島根原子力発電所第2号機 審査資料	
資料番号	NS2-他-067改14
提出年月日	2023年2月9日

# 島根原子力発電所第2号機

## 工事計画認可申請（補正）に係る論点整理について

2023年2月  
中国電力株式会社

図1 漂流物対策工（防波壁）の構造概要図

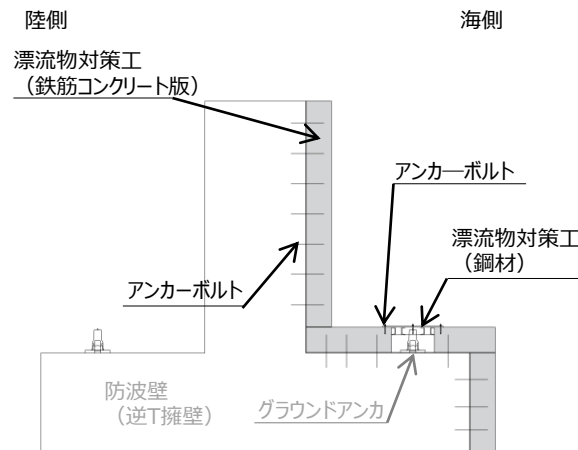
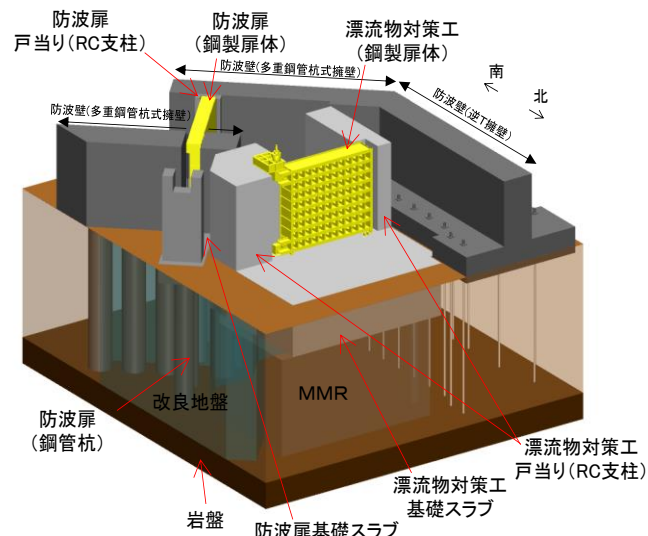
- 漂流物衝突荷重の評価について、検討フローの中で先行事例と何が異なるのか、どこに新規性があるのかを整理し、その項目を重点化して今後説明すること。また、塑性状態まで許容する漂流物対策工の設計方法は先行実績がないため、新たな論点として漂流物衝突荷重の評価と併せて今後説明すること。

- 漂流物衝突荷重については、第1067,1096回審査会合にて説明済。
- 防波壁に設置する漂流物対策工の設計方針について、要求機能として漂流物衝突荷重を分散して防波壁に伝達すること及び漂流物衝突荷重による防波壁の局所的な損傷を防止することを踏まえ、性能目標として鉄筋コンクリート版がせん断破壊しないこと及び鋼材が破断しないこととしているが、許容限界はおおむね弾性状態にとどまることとした。防波壁に設置する漂流物対策工の耐震評価及び強度評価を実施した結果、漂流物対策工を構成する各部材に発生する応力が短期許容応力度以下であることを確認した。（P.4～10）
- 防波壁通路防波扉に設置する漂流物対策工の設計について、要求機能として、防波扉（荷揚場南，3号機東側）に漁船等の漂流物が直接衝突しないよう、防波扉の前面に、防波扉の一部として漂流物対策工を設置する。耐震評価及び強度評価を実施した結果、漂流物対策工を構成する各部材に発生する応力が短期許容応力度以下であることを確認した。（P.11～14）

図2 漂流防止装置基礎（多重鋼管杭）構造概要

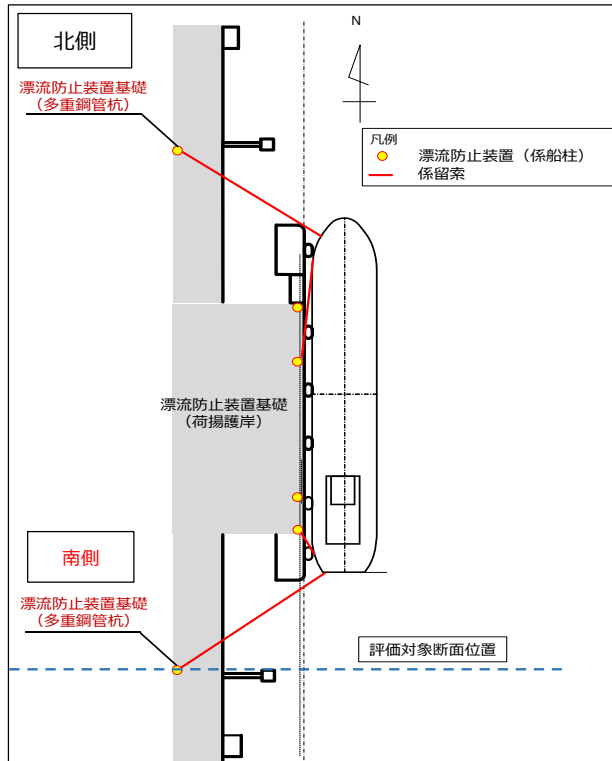
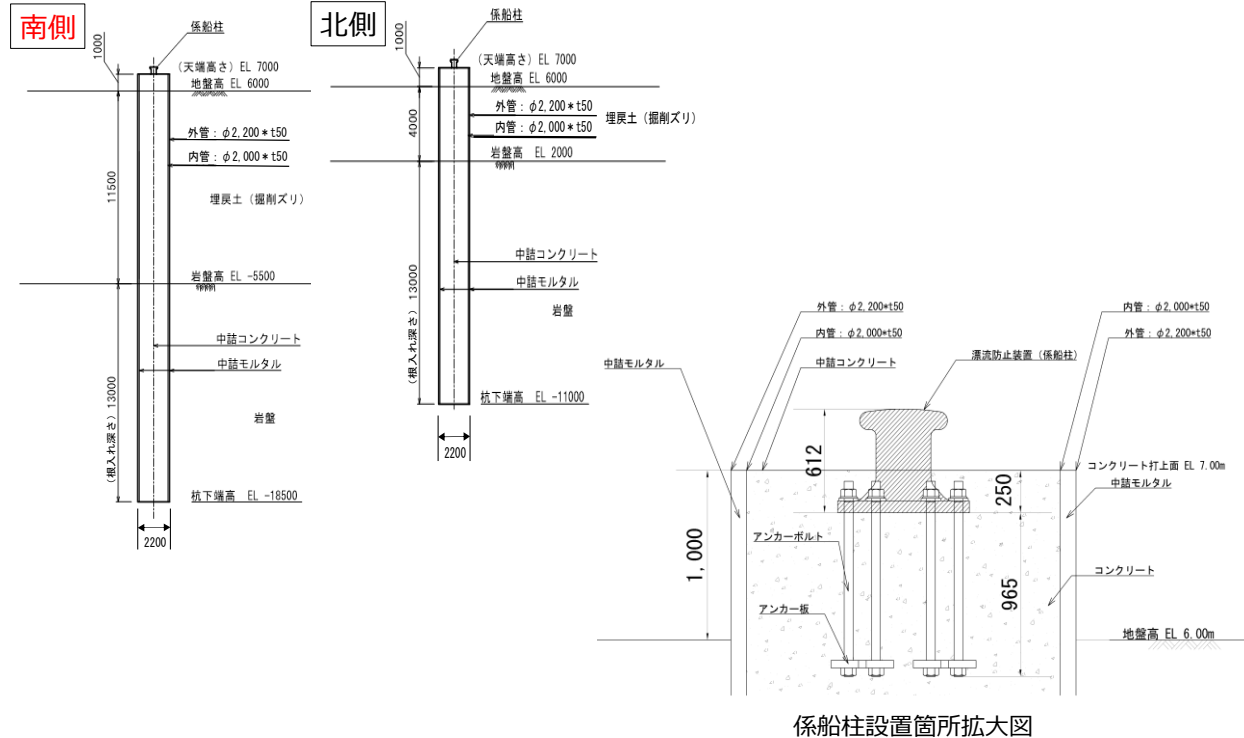
No.	詳細設計申送り事項	分類	回答	回答頁
1	<p>（まとめ資料での当社の記載）                      燃料等輸送船の位置及び係留索の水平角を固定できる位置に係船柱を追設する。海域活断層から想定される地震による津波の来襲に伴い、荷揚場に係留された燃料等輸送船を漂流させないために追設する係船柱の詳細設計の結果を説明する。</p>	B	<p>漂流防止装置基礎（多重鋼管杭）については、地盤物性のばらつきを考慮したうえで、施設の評価を実施した結果、許容限界以下であることを確認した。</p>	P.18

➤ 耐震評価対象断面として、荷揚護岸南北に追設する多重鋼管杭基礎のうち、岩盤上面の標高が低く、土圧が大きくなると考えられる南側の多重鋼管杭設置位置断面を選定し、2次元有限要素法により表1の荷重を考慮した解析を行った結果、施設・地盤に生じる応力が許容限界以下となり、施設・地盤の構造健全性は十分に保持されることを確認した。

図2 ケーソン中詰材改良範囲

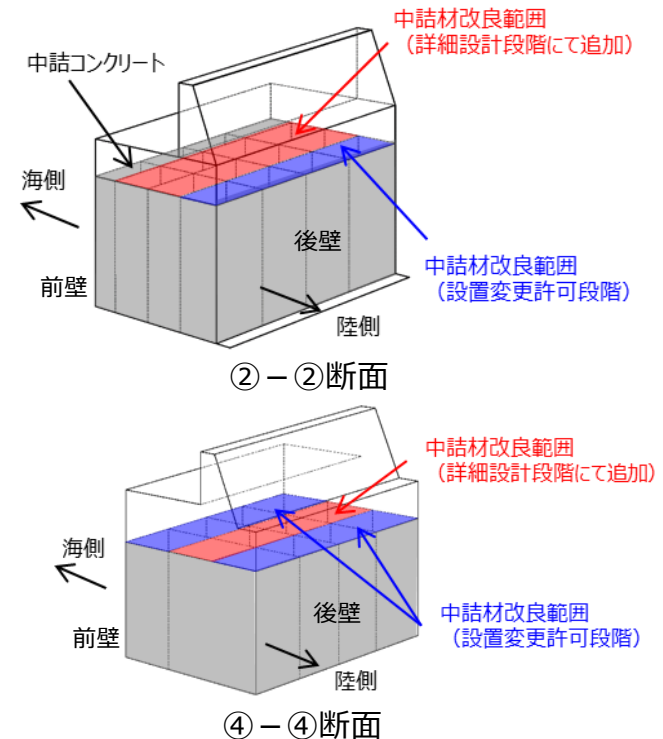
No.	詳細設計申送り事項	分類	回答	回答頁
1	防波壁（波返重力擁壁）のうちケーソン隔壁内にて実施する中詰材の改良について、その仕様及び範囲を説明するとともに、試験等により設定した中詰材改良体の解析用物性値を説明すること。	B	ケーソン隔壁内のすべての中詰材について、高圧噴射攪拌工法により改良することとした。また、室内試験及び原位置試験（P S 検層）における試験結果を踏まえ、解析用物性値を設定した。	P.23,24

- ケーソン内に充填された中詰材（銅水砕スラグ及び砂）については、全区画を高圧噴射攪拌工法により改良する。
- 高圧噴射攪拌工法の改良径は、ケーソンの区画4.5mを包絡できる5mとし、区画内すべての中詰材を改良する（図3、図4）。
- 中詰材改良体は、ケーソンの評価のために3次元構造解析においてモデル化することから、密度及びS波速度を用いて解析用物性値を設定する。図5に原位置試験位置図を、表1に室内試験及び原位置試験項目を示す。

図1 防波壁（波返重力擁壁）のケーソンの構造概要図

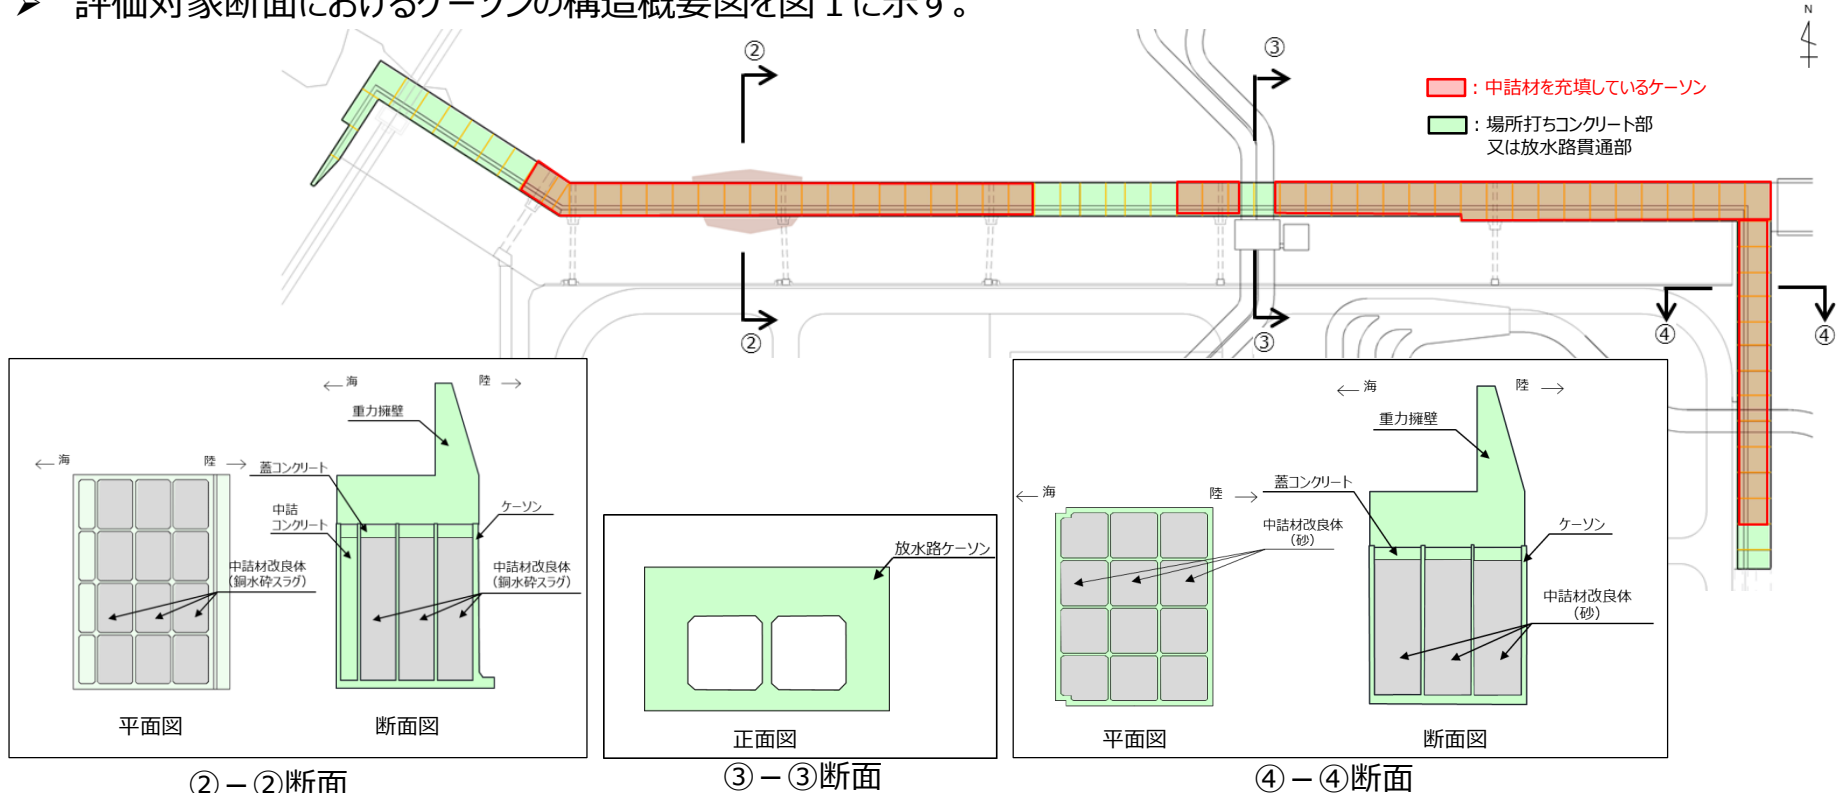
No.	詳細設計申送り事項	分類	回答	回答頁
1	波返重力擁壁のケーソンの構造成立性評価において、物性値のばらつきケースを踏まえ、3次元FEM解析結果から、ケーソンがおおむね弾性状態にとどまり、かつ止水性能を確保でき、防波壁としての構造が成立することを説明すること。	B	防波壁（波返重力擁壁）のうちケーソンは、複数の隔壁を有しており、その影響を考慮する必要があることから、3次元構造解析により耐震評価を行った結果、要求性能を満足することを確認した。	P.28~32

- ③-③断面の放水路ケーソンについて、各照査項目において照査値が最大となる部材及び照査値を表6に示す。頂版及び側壁については、いずれの照査項目についても、許容限界を満足することを確認した。
- 底版については、照査値が1.0を超える箇所があるが、図10に示すとおり、許容限界を超える範囲は局所的で、海陸方向に連続していないことから、部材全体として機能が損なわれていないことを確認した。なお、参考として、「鉄筋コンクリート構造計算規準 (1999)」の短期許容応力度では照査値が1.0を下回ることを確認した。
- 隔壁については、せん断破壊 (面内) に対する評価が、応力度の平均化を実施した場合においても、照査値1.0を上回ったこと及び隔壁の役割が重力擁壁の支持のみであることから、3次元非線形構造解析を実施した。3次元非線形構造解析の結果、許容限界を満足することを確認した (表7)。

図2 モデル化方法の概念図

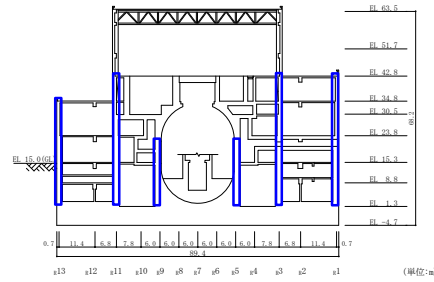
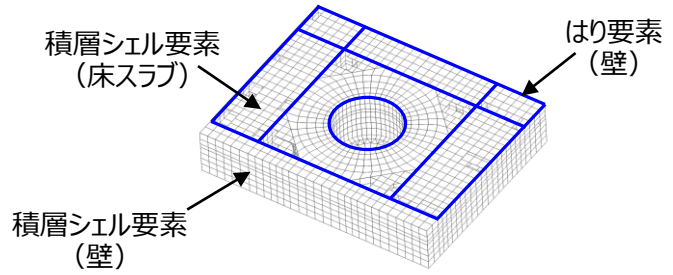
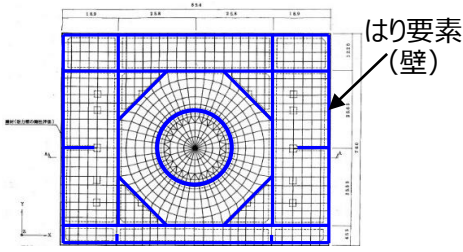
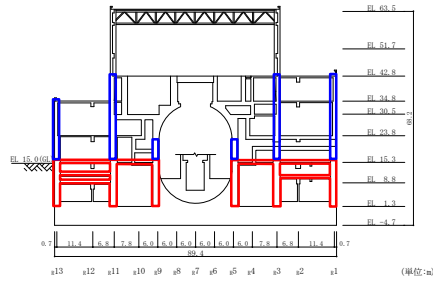
- 設置変更許可時は、建設時の工事計画認可申請書と同様、上部構造物のうち剛性の高い壁をはり要素でモデル化した応力解析モデル（以下「設置許可モデル」という。）を採用する予定であった。
- 今回の工事計画認可申請では、詳細設計に伴い上部構造物の立体的な形状による基礎スラブへの拘束効果を考慮することとし、先行サイトの審査実績を踏まえ、一部の壁及び床スラブを積層シェル要素でモデル化した応力解析モデル（以下「今回工認モデル」という。）を採用することとした。
- 本資料は、原子炉建物基礎スラブの応力解析モデルの変更内容を示すものである。

➤ 今回工認では、一部の壁及び床スラブを積層シェル要素でモデル化した応力解析モデルを採用している。

図2 管理事務所4号館の減築前後の倒壊及び転倒による影響範囲

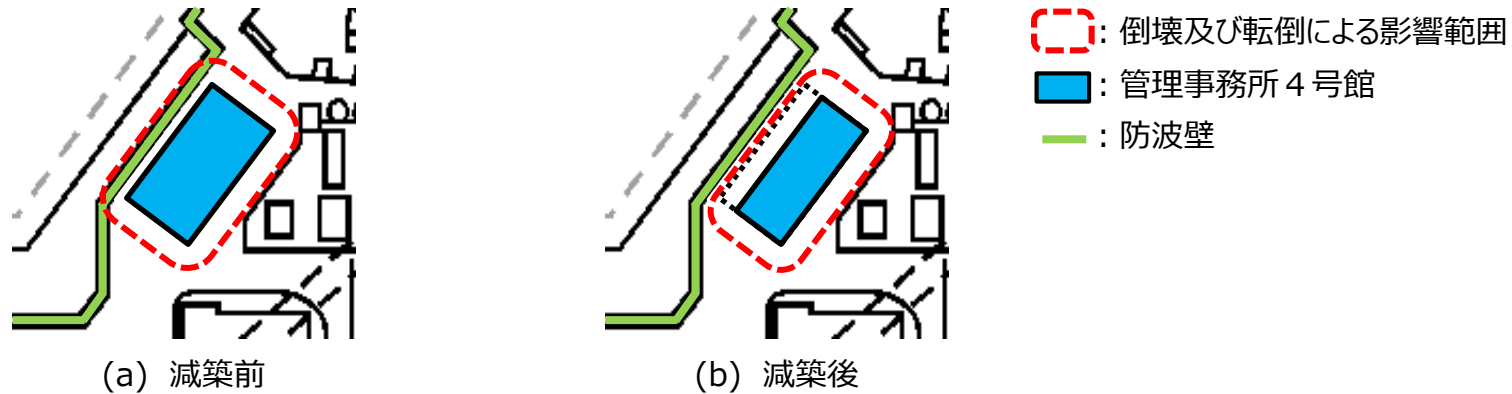
- 管理事務所4号館の防波壁側の1スパン（約7m）を減築することにより、その影響範囲に防波壁が含まれないよう対策を行うことを説明する。

- 倒壊及び転倒に対しては、管理事務所4号館の倒壊及び転倒を想定しても防波壁に衝突しない程度に十分な離隔距離を有することを確認した。
- 滑動に対しては、管理事務所4号館が滑動した場合には防波壁との十分な離隔距離を確保できないおそれがあることから、土石流による衝突荷重により建物基礎（独立基礎）底面に滑動が生じないことを確認した。
- 以上のことから、倒壊、転倒及び滑動による防波壁への影響がないことを確認した。
